**Всемирный форум для согласования правил
в области транспортных средств**Рабочая группа по общим предписаниям,
касающимся безопасности**118-я сессия**

Правила № 55 ООН (механические сцепные устройства)**Предложение по дополнению 9 к поправкам серии 01
и к поправкам серии 02 к Правилам № 55 ООН
(механические сцепные устройства)****Представлено экспертом от Финляндии***

Пункт 3.4 изменить следующим образом:

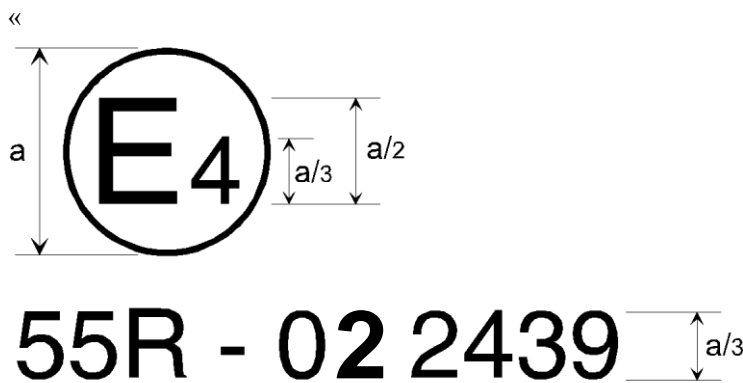
- «3.4 Минимальные углы отклонения сцепленной проушины сцепной тяги
- Углы отклонения проушины сцепной тяги, сцепленной с соединительным фланцем, но не установленной на транспортном средстве, должны быть нижеследующими. Если угол отклонения отчасти регулируется особой муфтой (только соединительные фланцы сцепной тяги класса C50-X), то сфера применения, указанная в карточке сообщения, приведенной в приложении 1, должна ограничиваться случаями, описанными в пункте 1.3.8 приложения 7. **Любые гибкие компоненты, отчасти регулирующие угол отклонения, особой муфтой не считаются».**

«4.1 Общие требования к проушинам сцепных тяг класса D 50:

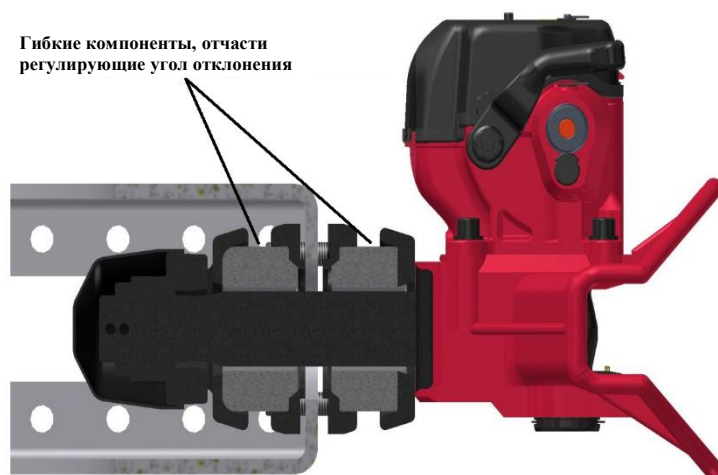
Все проушины сцепных тяг класса D50 должны выдерживать испытания, указанные в пункте 3.4 приложения 6.

Проушины сцепных тяг класса D50 предназначены для использования с соединительными фланцами сцепной тяги C50. Конструкция должна исключать возможность проворачивания проушин сцепных тяг вокруг своей оси (поскольку в этом случае могут проворачиваться соответствующие соединительные фланцы).

Если проушины сцепных тяг класса D50 устанавливаются со втулками, то их размеры должны соответствовать данным, указанным на рис. 9 (не допускается для класса D50-C) или на рис. 10. Втулки не должны соединяться с проушинами сцепных тяг посредством сварки. Размеры проушин сцепной тяги класса D50 должны соответствовать пункту 4.2. Форма проушин сцепной тяги класса D50-X ~~не уточняется, однако ограничивается формой, изображенной на рис. 11, и~~ на отрезке 210 мм от центра проушины значения высоты «h» и ширины «b» должны находиться в пределах, указанных в таблице 6».

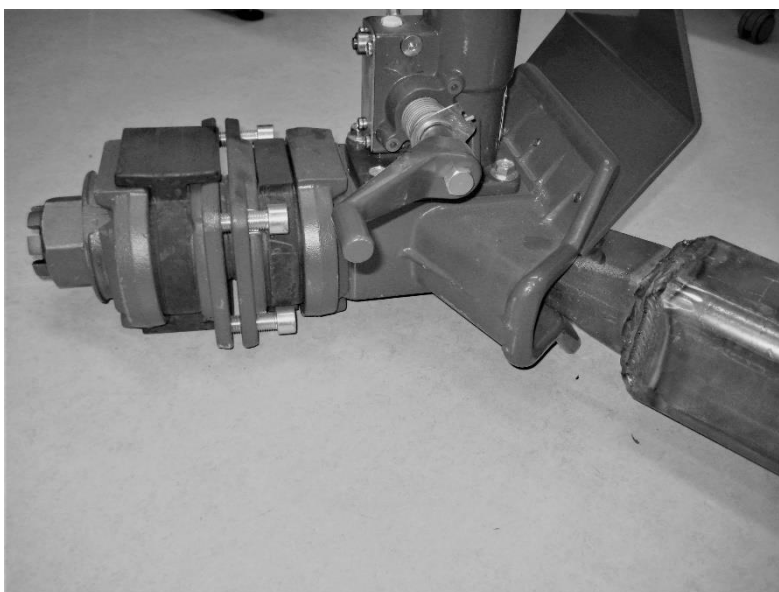
2. Для автопоездов большой мощности, эксплуатация которых допускается в Финляндии, требуются сцепные устройства с высоким значением D. По этой причине габариты этих сцепных устройств зачастую весьма приближаются к предельным значениям, указанным в нынешнем тексте Правил. Надзор за рынком в Финляндии позволил выявить наличие несовместимых проушин сцепных тяг и сцепных устройств, которые были официально утверждены по типу конструкции. Основная проблема сопряжена с толщиной цилиндрической части проушины сцепной тяги по вертикали. Цилиндрическая часть D50-X максимальных размеров не в состоянии в полной мере регулировать угол отклонения внутри соединительных фланцев сцепных тяг C50, как это показано на фотографиях ниже.

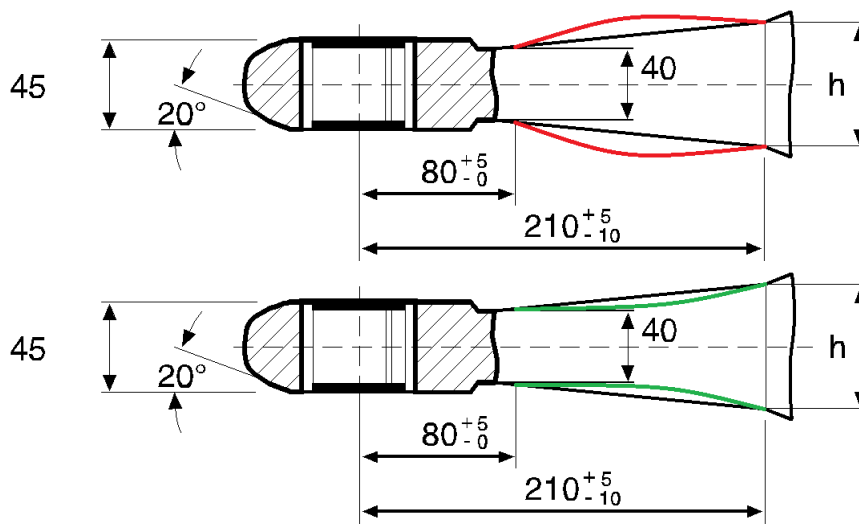
Уточнение размеров цилиндрической части D50-X позволит обеспечить соответствие со сцепными тягами C50.

НЕПРИЕМЛЕМО

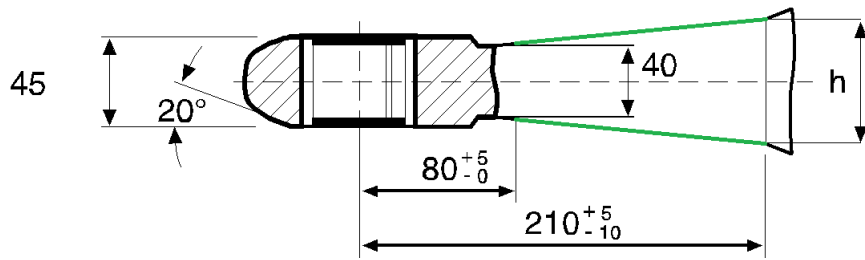
См. примеры:

ПРИЕМЛЕМО
